臺南市政府都市發展局 函

主旨：檢送114年3月21日召開「臺南市建興國中校園樹木專家學者會勘」紀錄一份，請查照。

說明：本次樹木異動係因應「福安坑溪古河道露明段水環境開放空間改善計畫測設及後續擴充監造」案進行整體評估並提出建議處理方式。

臺南市建興國中校園樹木專家學者會勘紀錄

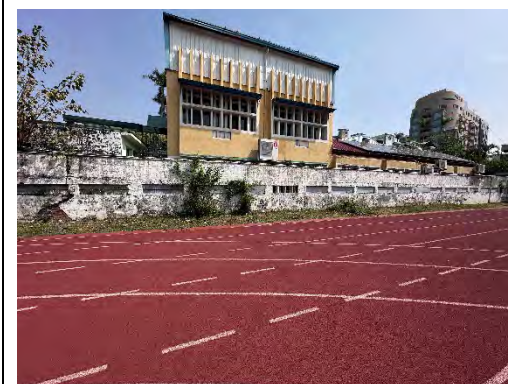
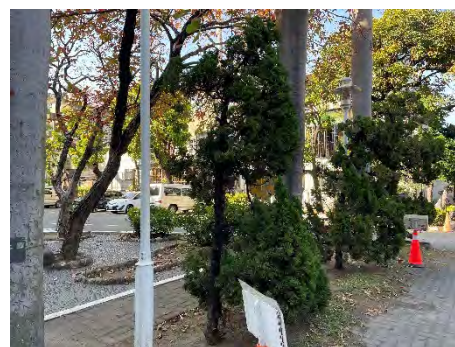
地點	樹種及數量	樹木健康評估	處置建議
校門東側後方	艷紫荊 1 株	原生長地緊鄰圍牆且與鄰近樹木樹距過近，現況樹幹已有嚴重位移扭曲，已影響其生長狀況，故預計移植至校園東側較空曠處，使其繼續生長。 經專家建議，因樹木與圍牆毗鄰，開挖後若有根系盤雜判斷不易養護球根之情形，便可考慮直接移除後補植。	☒ 移除後補植 <u>厚皮香 1 棵</u> ☒ 移植至校內 <u>東側圍牆綠帶(地點) 1 棵</u> ☐ 進行 _____ (病蟲害名稱) 防治 <u> </u> 棵 ☐ 其他： _____

校門入口廣場 東側	大王椰子 4 株	1. 樹葉掉落，影響師生安全。 2. 颱風造成傾斜，有倒塌風險。	☒ 移除後補植 <u>厚皮香 (樹種)</u> 4 棵 ☐ 移植至校內 _____ (地點) 棵 ☐ 進行 _____ (病蟲害名稱) 防治 棵 ☒ 其他： <u>移除地補種植假儉草</u>
校門入口廣場 東側	榕樹 1 株	配合既有木平台拆除，就近移植至右側較空曠處，以利其繼續生長。	☐ 移除後補植 _____ (樹種) 棵 ☒ 移植至校內 <u>原地點東側 2m (地點)</u> 1 棵 ☐ 進行 _____ (病蟲害名稱) 防治 棵 ☐ 其他： _____
入口中軸廣場 東西兩側	龍柏 7 株 (東側 3 株、西側 4 株)	原生長地光線不佳且較為密集，已影響其生長狀況，故預計移植至操場北方較空曠處，以利其繼續生長。	☐ 移除後補植 _____ (樹種) 棵 ☒ 移植至校內 <u>操場東北側 (地點)</u> 7 棵 ☐ 進行 _____ (病蟲害名稱) 防治 棵 ☐ 其他： _____
春風亭(西側) 花台	蘭嶼羅漢松 1 株	原花台拆除後改為綠地空間，故預計移植至校園東側較空曠處，以利其繼續生長。	☐ 移除後補植 _____ (樹種) 棵 ☒ 移植至校內 <u>東側圍牆綠帶 (地點)</u> 1 棵 ☐ 進行 _____ (病蟲害名稱) 防治 棵 ☐ 其他： _____
化雨亭(東側) 花台	蘭嶼羅漢松 1 株 茄苳 1 株	原花台拆除後改為綠地空間，故預計移植至校園東側較空曠處，以利其繼續生長。	☐ 移除後補植 _____ (樹種) 棵 ☒ 移植至校內 <u>東側圍牆綠帶 (地點)</u> 2 棵 ☐ 進行 _____ (病蟲害名稱) 防治 棵 ☐ 其他： _____
